Comune di Villanuova sul Clisi

Oggetto: svincolo della statale 45 bis

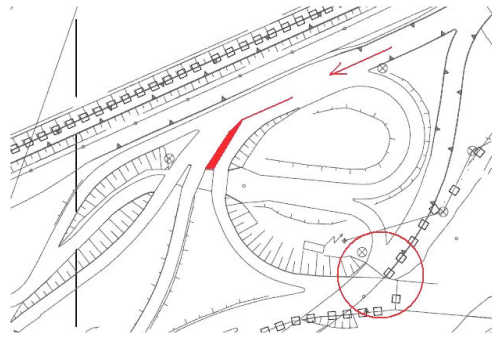
a nome di numerose sollecitazioni di cittadini sono con la presente a segnalare la pericolosità sul Comune di Villanuova dello svincolo sulla statale 45 bis nella direzione Vobarno – Brescia: come risulta dalla piantina il segnale di divieto di accesso posto nella direzione evidenziata, troppo spesso, a causa di una segnaletica purtroppo sbiadita e poco convincente, viene disatteso con evidenti rischi per l'incolumità degli automezzi e delle persone e, purtroppo, teatro di frequenti incidenti stradali

Sarebbe auspicabile prevedere una sorta di spartitraffico che mettesse in grado i conducenti di non trovarsi all'improvviso a dover scegliere fra tre direzioni possibili. Tale problematica, da tempo già nota al cantoniere di zona, è stata sottoposta alla Vostra attenzione dal nostro comandante della Polizia Locale in occasione del tavolo tecnico tenutosi il 17 settembre u.s. in Prefettura a Brescia e ulteriormente ribadita, nella medesima occasione, dal Comandante del distaccamento della Polizia Stradale di Salò Giovanni Benedetti.
